女川原子力発電所 2 号炉審査資料	
資料番号	資料 6
提出年月日	2023 年 8 月 29 日

女川原子力発電所 2 号炉
設置許可基準規則等への適合性について
(固体廃棄物処理系固化装置の固化材変更等)

2023 年 8 月
東北電力株式会社

第 5 図 地下一階機器配置図

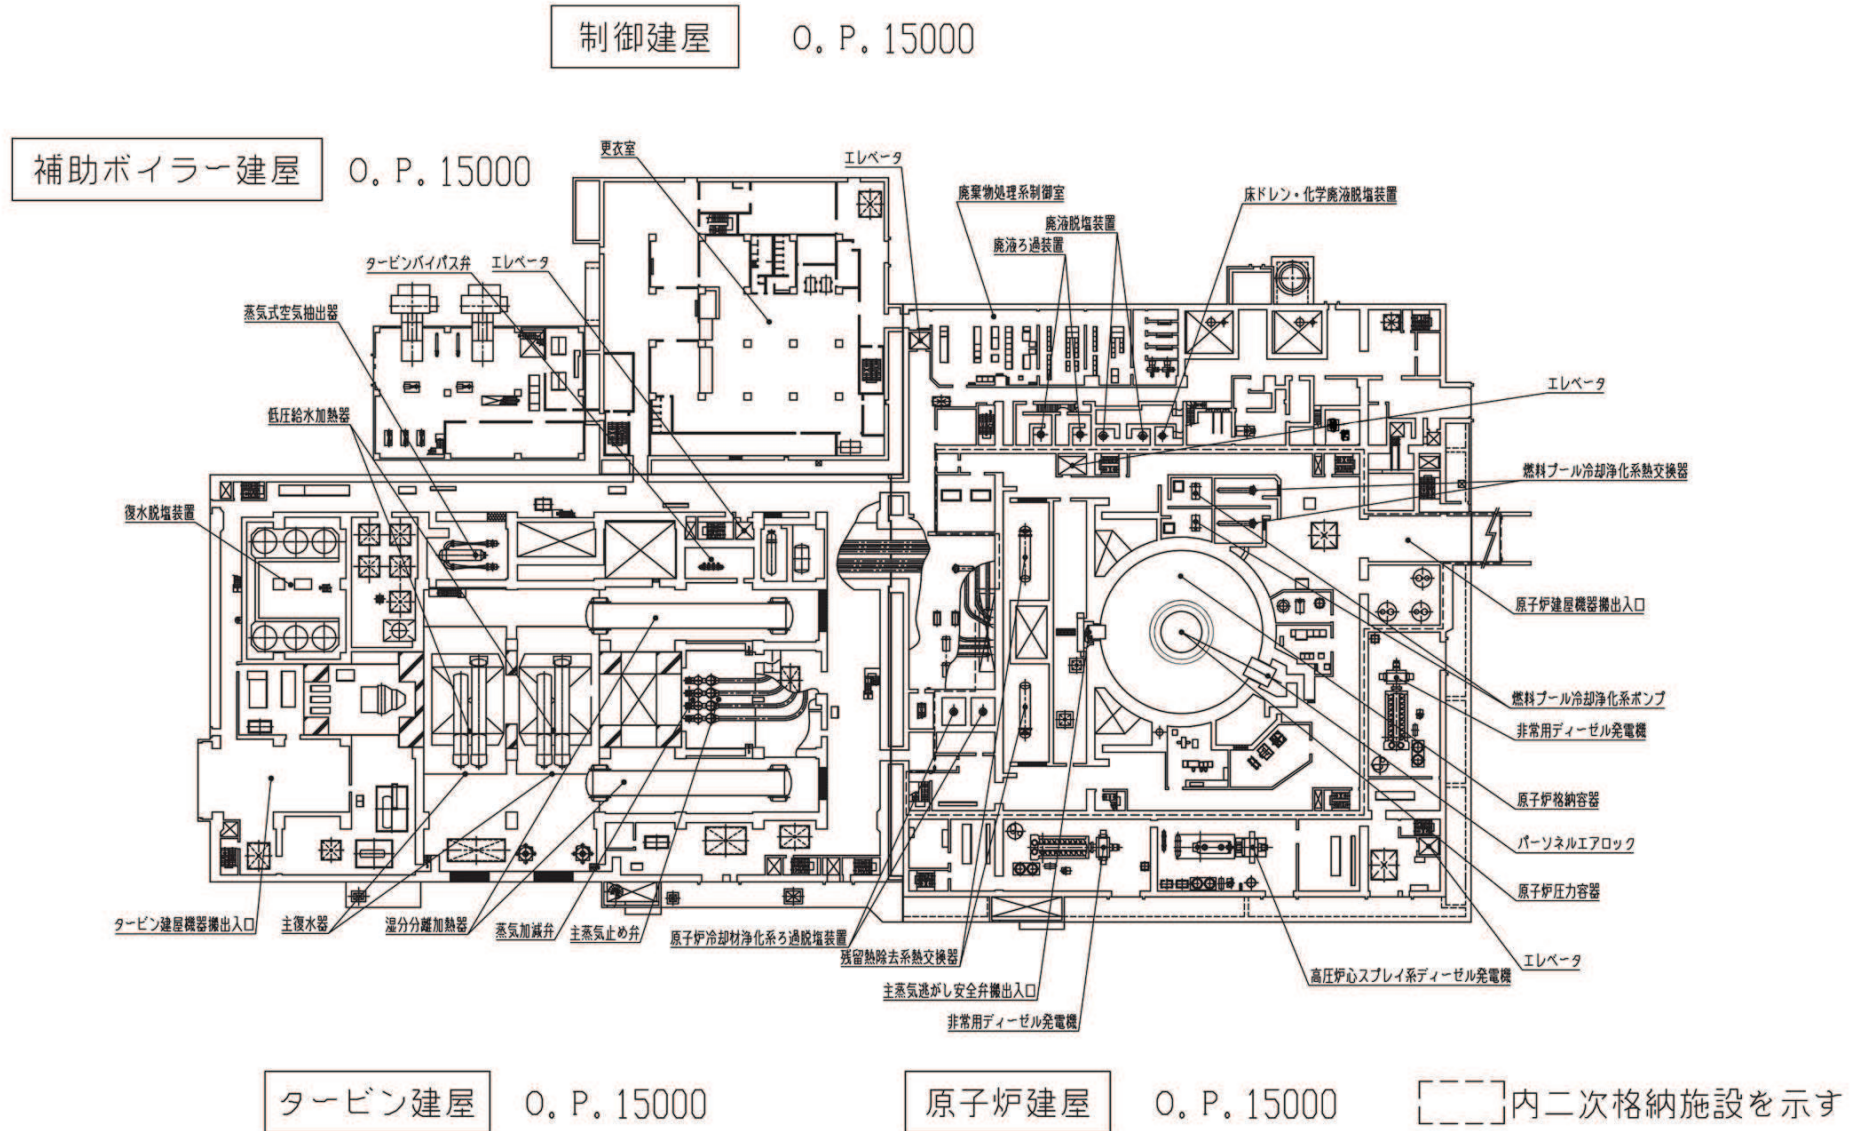
「第5図 地下一階機器配置図」を添付1のとおり変更する。

「第6図 一階機器配置図」を添付2のとおり変更する。

第 28 図 固体廃棄物処理系系統概要図

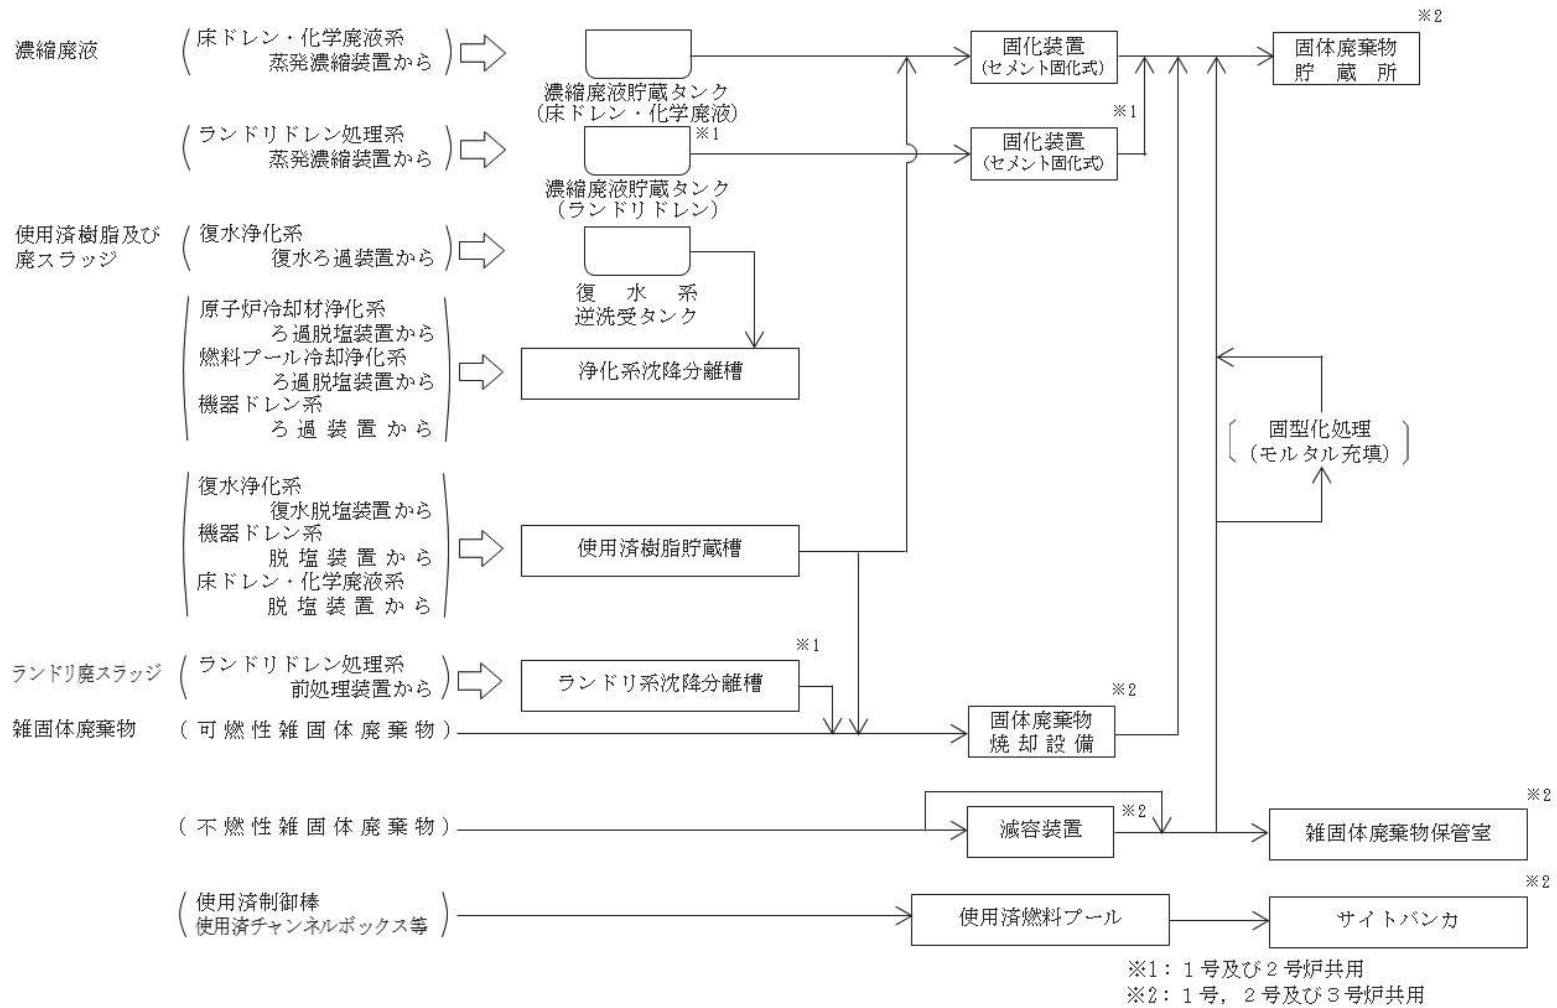
「第28図 固体廃棄物処理系系統概要図」を添付3のとおり変更する。

第 2.5-3 図 地下一階機器配置図

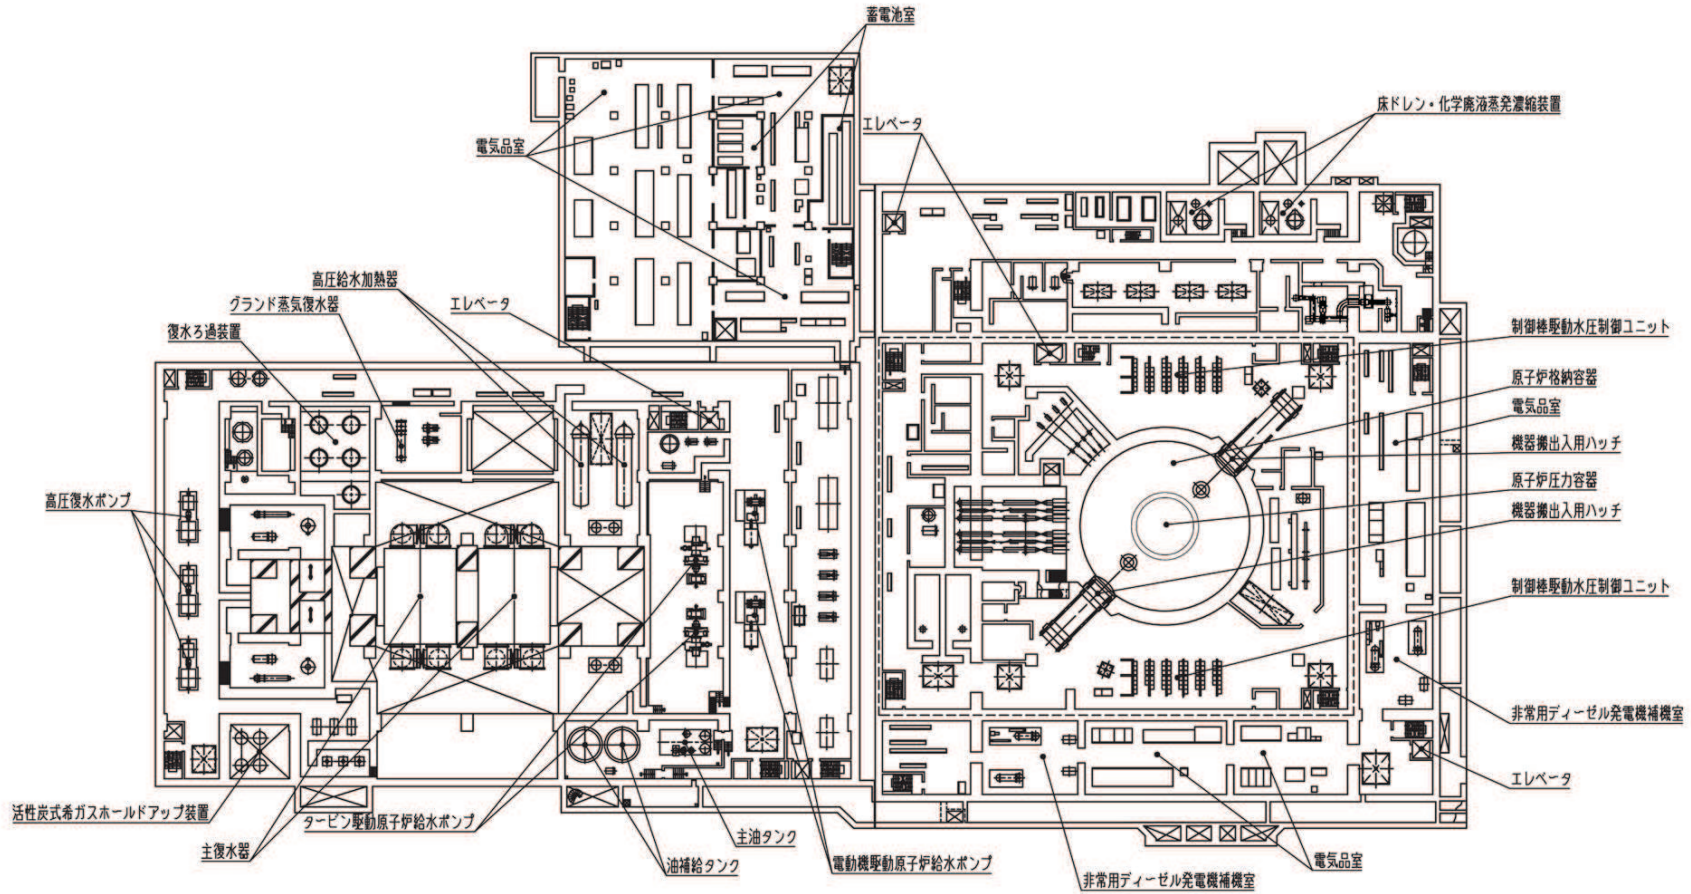
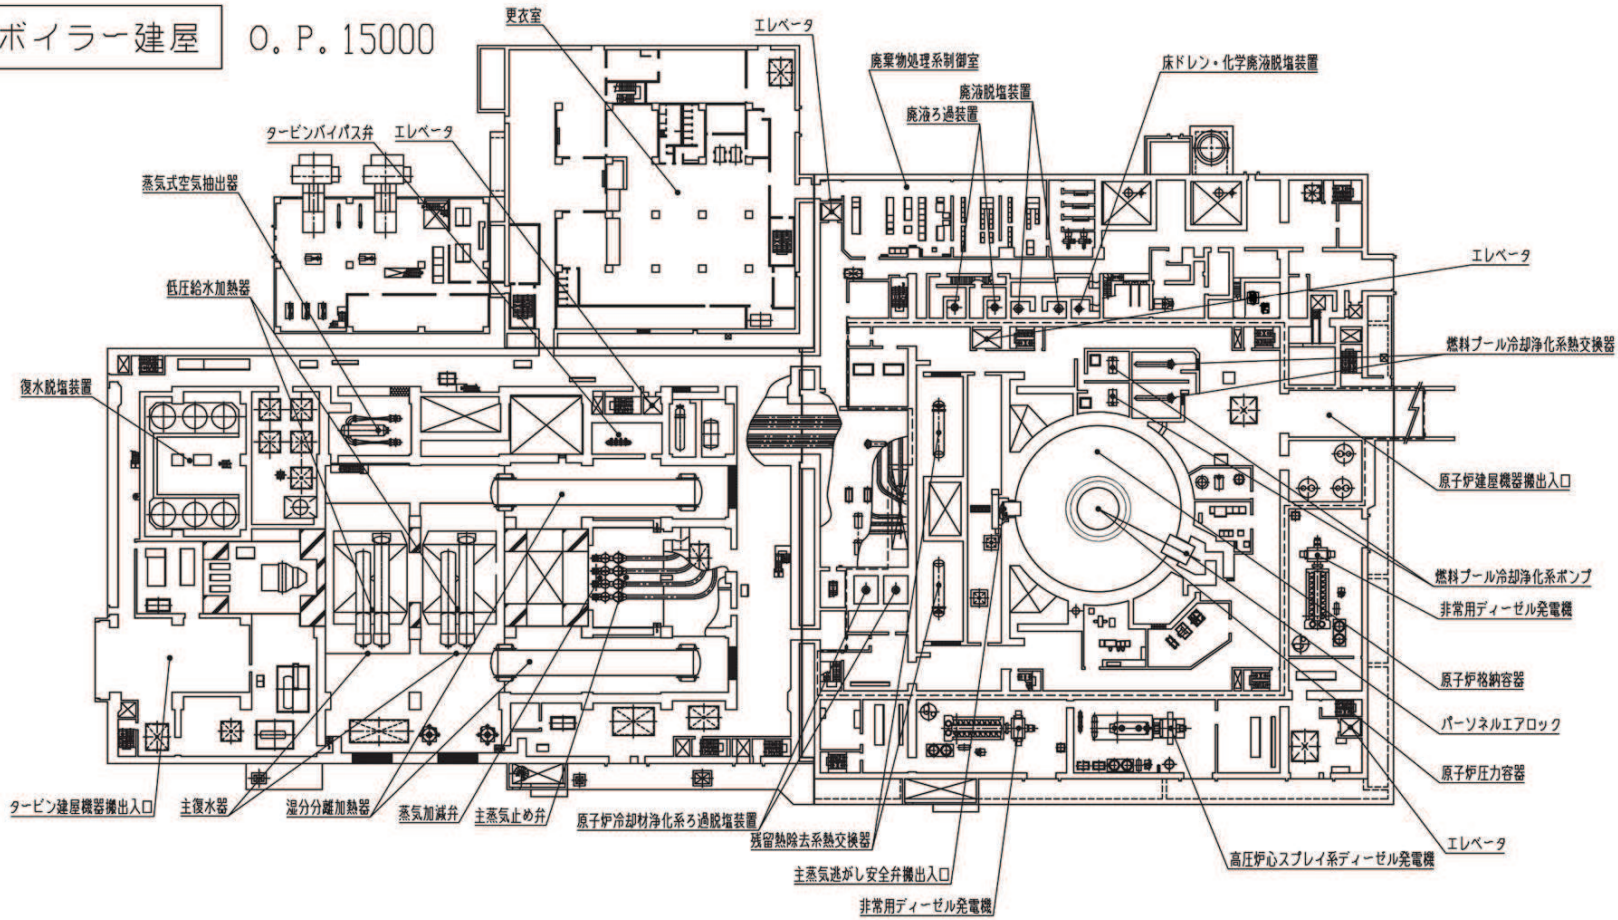
「第 2.5-3 図 地下一階機器配置図」及び「第 2.5-4 図 一階機器配置図」を以下のとおり変更する。

第 7.3-1 図 固体廃棄物処理系系統概要図

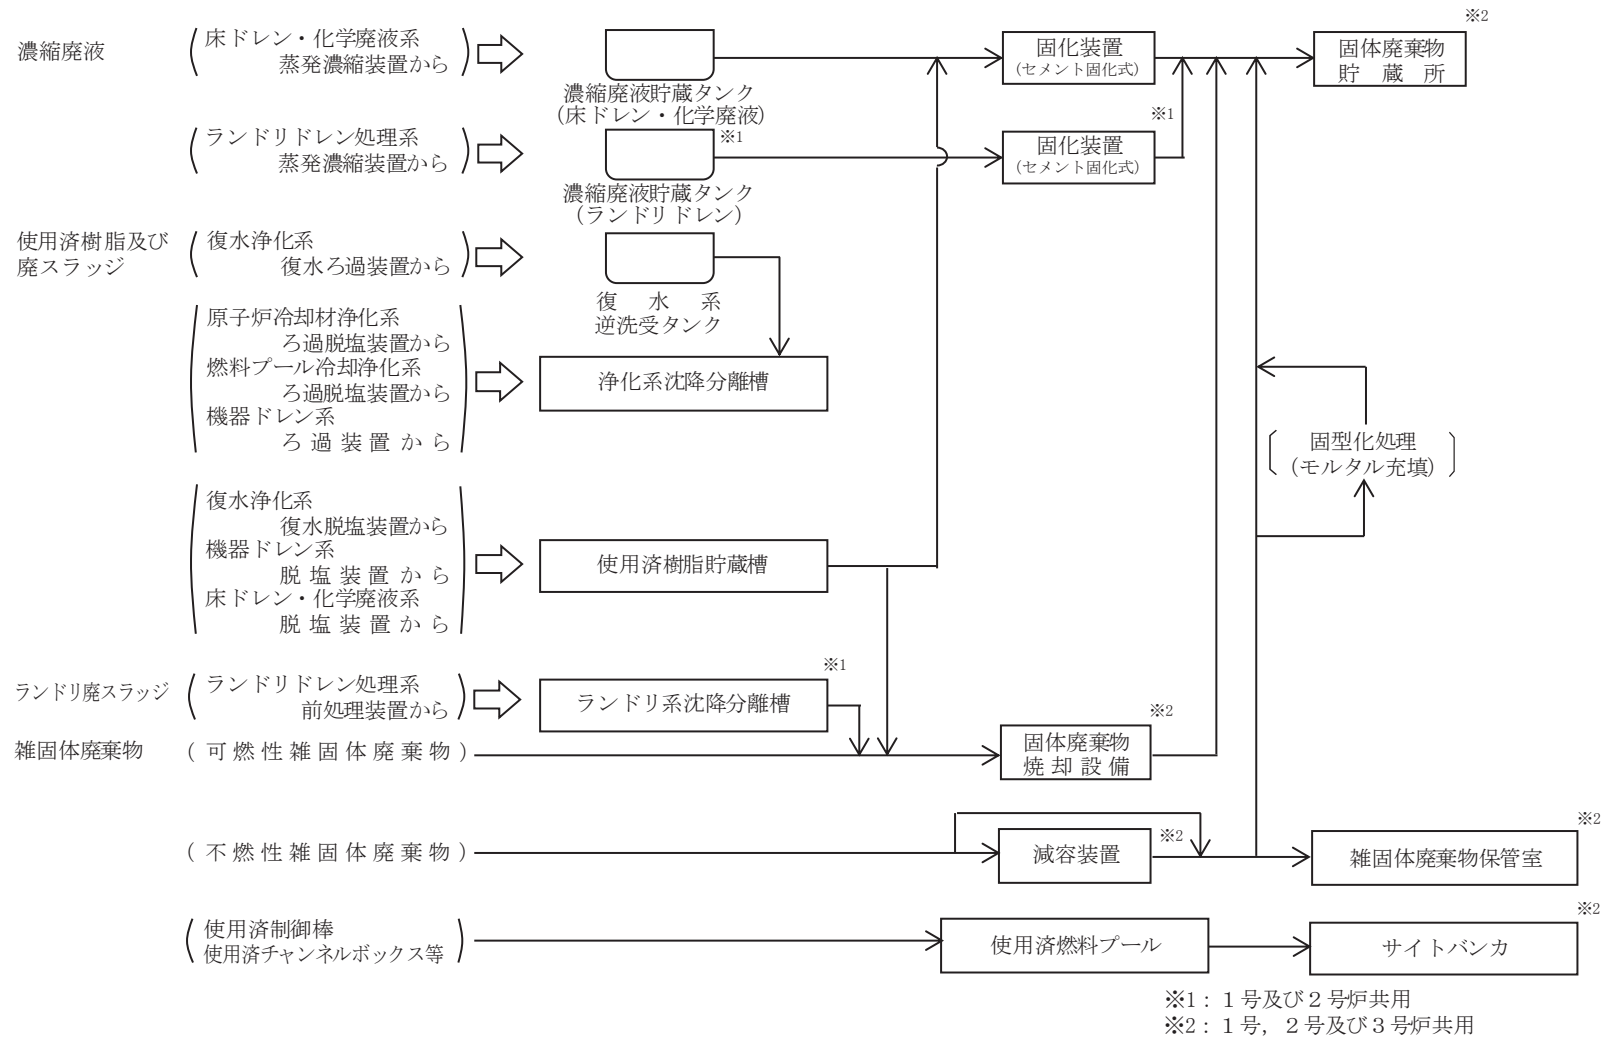
「第 7.3-1 図 固体廃棄物処理系系統概要図」を以下のとおり変更する。
